Projekt „**Obnova kostela sv. Jakuba v Kutné Hoře**“ je spolufinancován Evropskou unií z Evropského fondu pro regionální rozvoj prostřednictvím Integrovaného regionálního operačního programu, registrační číslo projektu: **CZ.06.3.33/0.0/0.0/16_059/0004594**.

DODATEK Č. 4 KE SMLOUVĚ O DÍLO

ZMĚNOVÝ LIST

Obnova kostela sv. Jakuba v Kutné Hoře			
č. SoD obj.	r.č.p.: CZ.06.3.33/0.0/0.0/16_059/0004594	číslo ZL:	
č. SoD zhot.	12-I/JAKUB-KUTNÁ HORA/18	9	
objednatel:	Římskokatolická farnost - arciděkanství Kutná Hora		
zhotovitel:	Avers, spol. s r. o., IČ: 41190840		
název ZL: Okno do sakristie (východní fasáda)			
předmět změny:			
U okna do sakristie (východní fasáda) byly podrobným průzkumem z lešení odhaleny hlubší poruchy zdiva. Je nutné provést částečné rozebrání a znovu vyzdění původního degradovaného zdiva (zejména ostění) v okolí okna.			
zdůvodnění nezbytnosti změny (požadavek uživatele, objednatele, technické důvody): Po odhalení omítek na ostění okna do sakristie a při zahájení repase kovové mříže, byla zjištěna degradace stávajícího zdiva (podrobně je stávající stav popsán v restaurátorském záměru v kap. V. Stručný popis památky). Po konzultaci se zástupcem NPÚ, AD a objedna

ČELNÍ POHLED NA PILÍŘOVÝ PODSTAVEC
S OLTÁŘNÍ DESKOU SE SV. BARBOROU

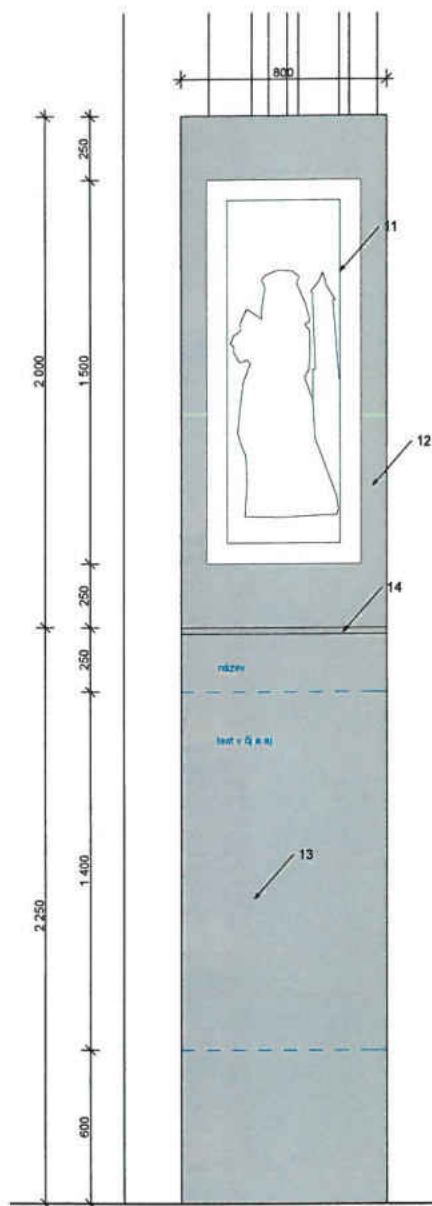
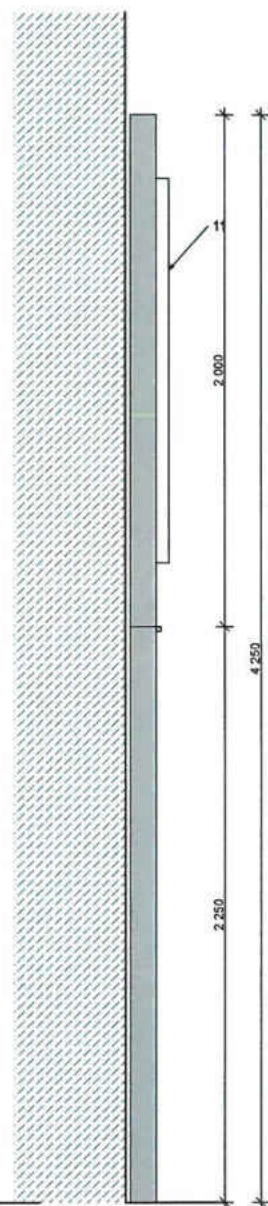
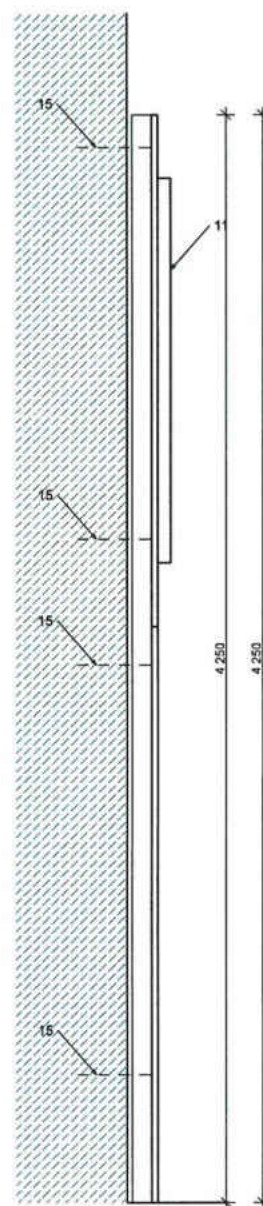
ZL 13 Změna vybavení interiéru – Odůvodnění: Pult pro průvodce: Zástupcem NPÚ nebylo povoleno odstranění stávajících kostelních lavic a jejich umístění v náhradním prostoru, proto muselo dojít k přepracování návrhu pultu na mobilní. Mobiliář Charvátovské kruchty: Na základě prostorové a světelné zkoušky bylo zástupcem NPÚ požadováno přepracovat řešení rozmístění exponátů.

- 11 Dřevěná gotická oltářní deska s reliéfem sv. Barbory, přenesená z depozitáře stavebníka. Reliéfní deska bude před vystavením restaurována podle restaurátorského záměru, uvedeného v příloze č. 6 Technické zprávy SO1. Deska bude osazena a ukotvena na pilířový podstavec.

- 12 Pilířový podstavec o celkových rozměrech 800 x 100 x 4250 mm, bez zadní desky, truhlářský výrobek (TR/15.3) se skládá se ze dvou částí. Spodní část slouží pro umístění foliového polepu s grafickou částí k výstavě, horní část slouží k umístění gotické oltářní desky se sv. Barborem. Spodní část je tvořena přední deskou šířky 800 mm x 2250 mm tl. 24 mm s bočními deskami po stranách o rozměrech 76 mm x 2250 mm tl. 24 mm. Horní část je tvořena přední deskou šířky 800 mm x 2000 mm tl. 24 mm s bočními deskami po stranách o rozměrech 76 mm x 2000 mm tl. 24 mm. Povrchová úprava krycí světle šedý matný náter. Přesný odstín bude vybrán projektantem na základě předložených vzorků.

- 15 Pilířový podstavec bude spolehlivě ukotven vruty a hmoždinkami do kamenného pilíře, výhradně do spár mezi kameny. Nebude-li spárovací malta poskytovat dostatečně spolehlivý podklad pro kotvení, bude v příslušné části nahrazena polymercementovým tmelem.
